MEMORANDO DSH-0869-2022

ASUNTO : Criterio técnico a la primera información aclaratoria Estudio de Impacto Ambiental Categoría II “VIVAI GARDENS”

INFORME TÉCNICO No. DSH-023 -2022

EVALUACIÓN DE LA INFORMACIÓN ACLARATORIA DEL EIA DEL PROYECTO DENOMINADO
“VIVAI GARDENS”

Hoja topográfica 4244_III_SE (IGNTM)

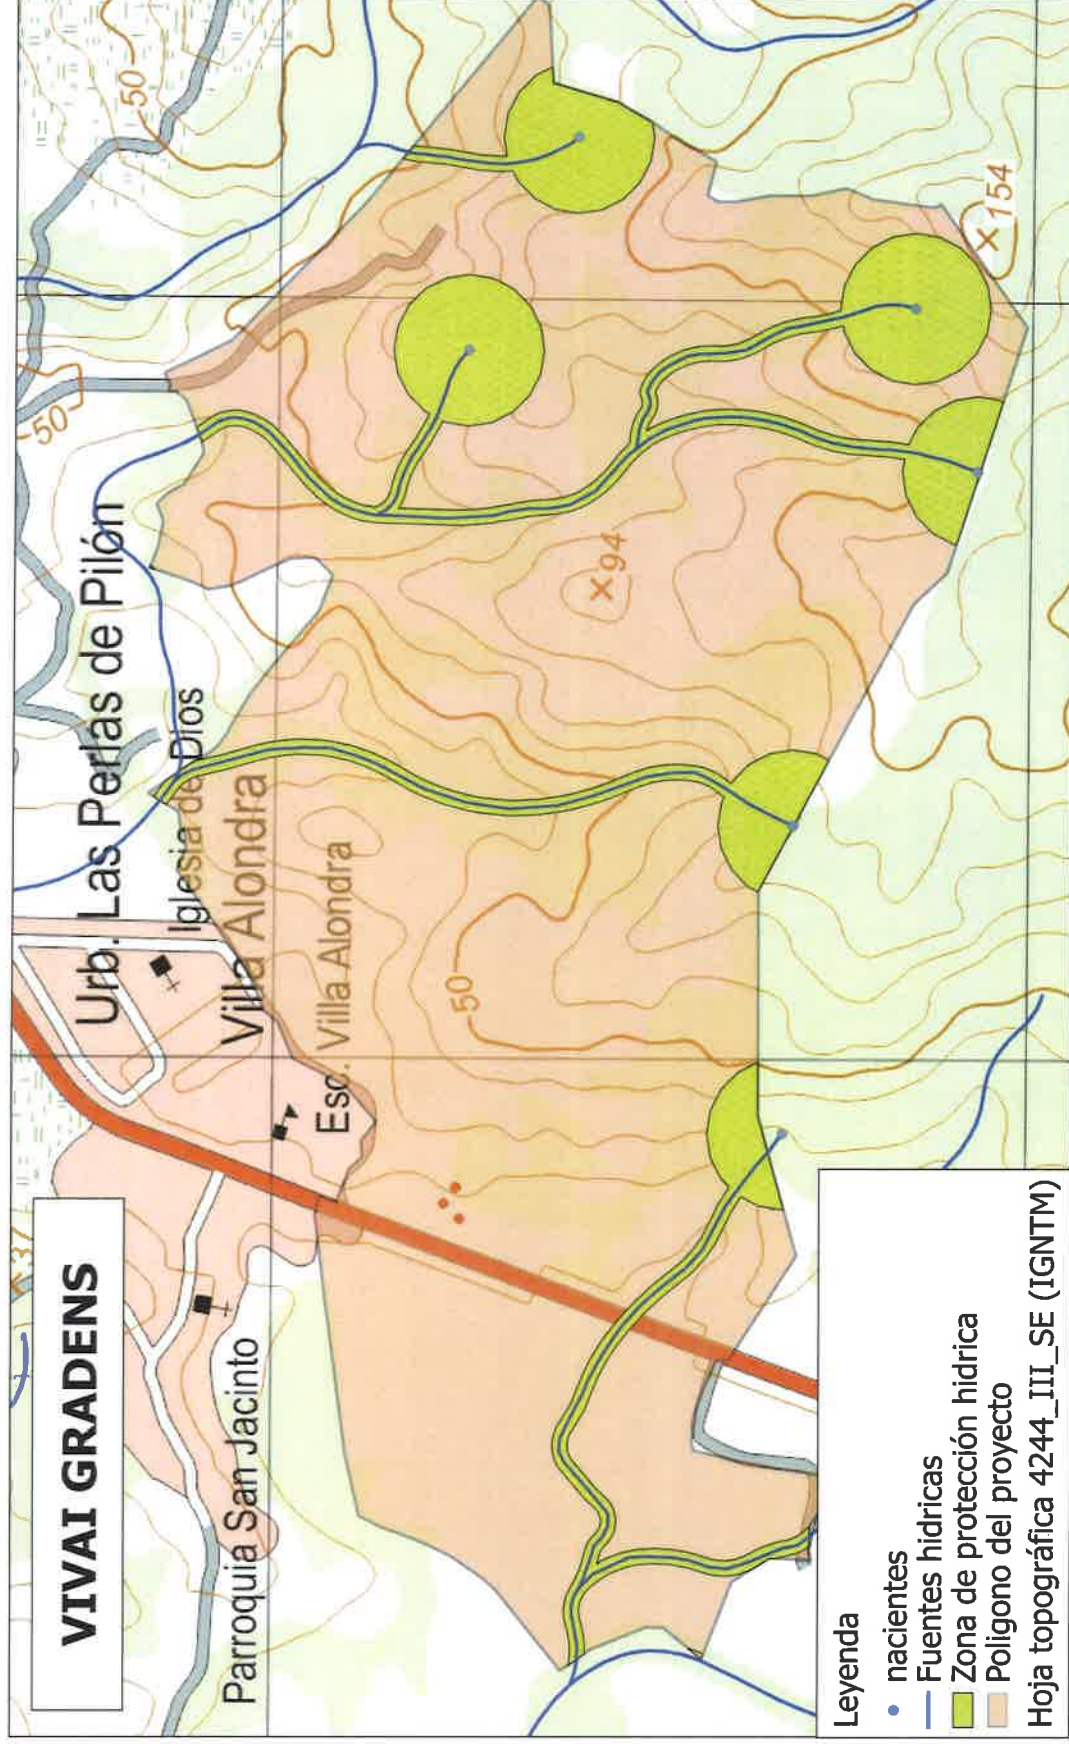
Sin embargo en la hoja topográfica del Instituto Geográfico Nacional Tommy Guardia n° 4244III SE, su puede observar claramente que el proyecto tendrá influencia directa sobre varios cuerpos de agua y sus nacientes. En este sentido reiteramos nuestra posición en cuanto a la conservación de los bosques de protección de fuentes hídricas, ya que no pueden ser talados o aprovechados bajo ningún argumento, manteniendo los parámetros establecidos en el artículo 23 de la ley 1 del 3 de febrero de 1994.

- Solicitamos puntualmente se identifiquen y declaren la cantidad de fuentes hídricas que están dentro del polígono del proyecto.
- Que se elabore un mapa en donde se aprecien dichas fuentes hídricas y sus nacientes con su debida zona de protección, cuantificando tanto el área del bosque de protección vs el área que queda disponible para desarrollar el proyecto.
